DD-42/6/19/z.1/2023

Dotyczy przetargu: „Przebudowa dróg dojazdowych do pól na obiekcie scaleniowym "Kotłówka i inne", gm. Narew, pow. hajnowski, woj. podlaskie", odcinek 5 Kowela, odcinek 5s Łopuchówka"

Zwracamy się z prośbą o odpowiedzi na pytania dotyczące ww. zamówienia:

6. Na planie sytuacyjnym ark. 1 obok przepustu przeznaczonego do remontu wrysowano uzbrojenie kd D150:

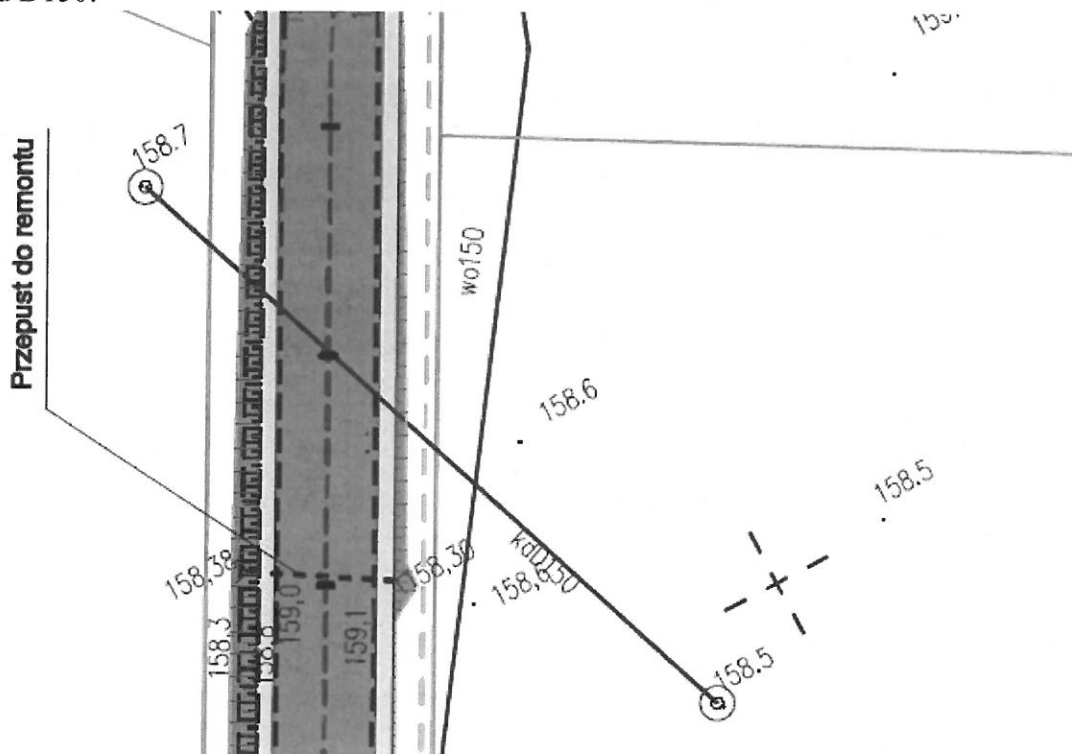
Prosimy o informację czy w związku z budową przedmiotowej drogi nie zajdzie konieczność przebudowy kanalizacji? Jeżeli tak, prosimy o uwzględnienie tych robót w przedmiarze.
